改善箇所説明図

改善の内容

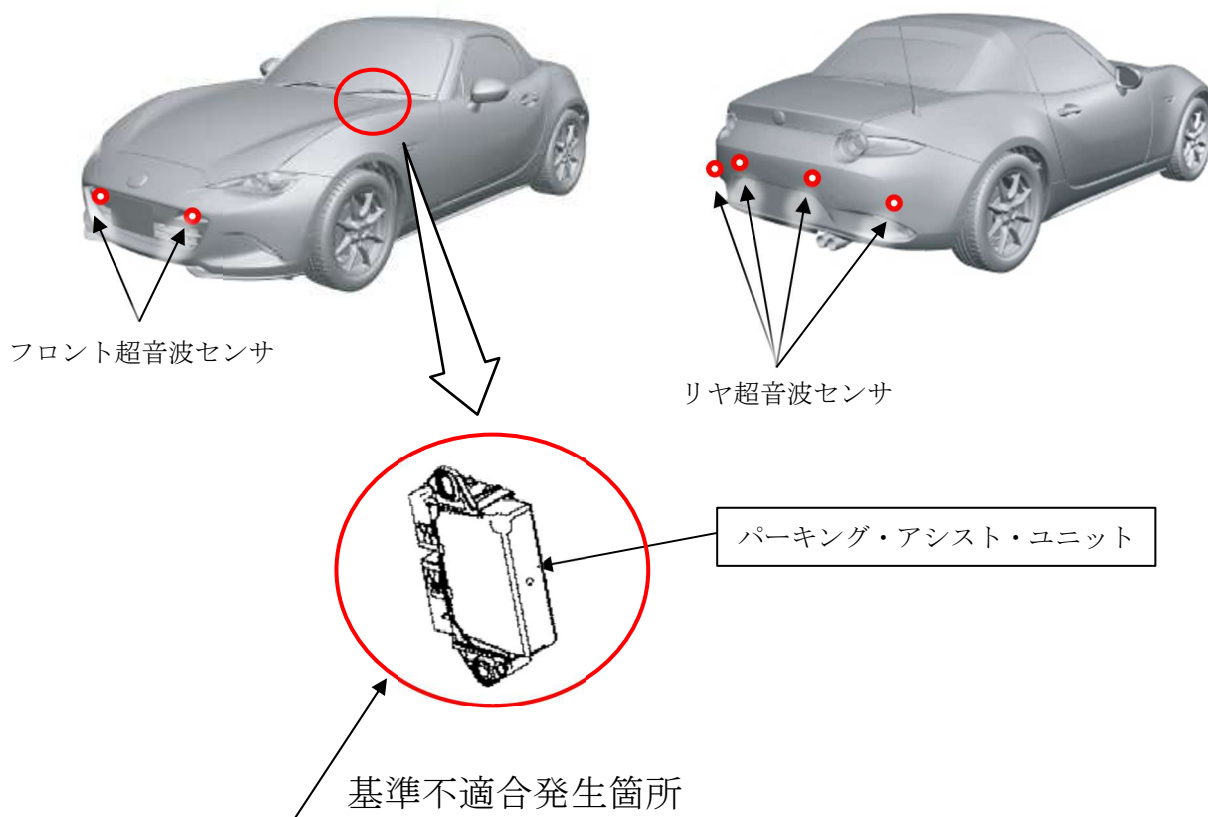
パーキング・アシスト・ユニットにおいて、ホイールの車輪速センサからの信号処理が不適切なため、後進時に超音波センサが検出した障害物との距離と、車輪速センサからの信号で算出した移動距離に不整合があることがある。そのため、障害物の位置と距離を知らせるパーキングセンサインジケータとブザーが正しく作動しないおそれがある。また、スマート・ブレーキ・サポートの後方検知機能^{※1}も作動しないおそれがある。さらに、自動変速機を搭載した車両については、A T誤発進抑制制御（前進時／後進時）^{※2}も作動しないおそれがある。

全車両、パーキング・アシスト・ユニットの制御プログラムを対策プログラムに修正する。

識別：車台番号打刻のハイフン後 1 番目の数字上部に黄ペンを塗布する。
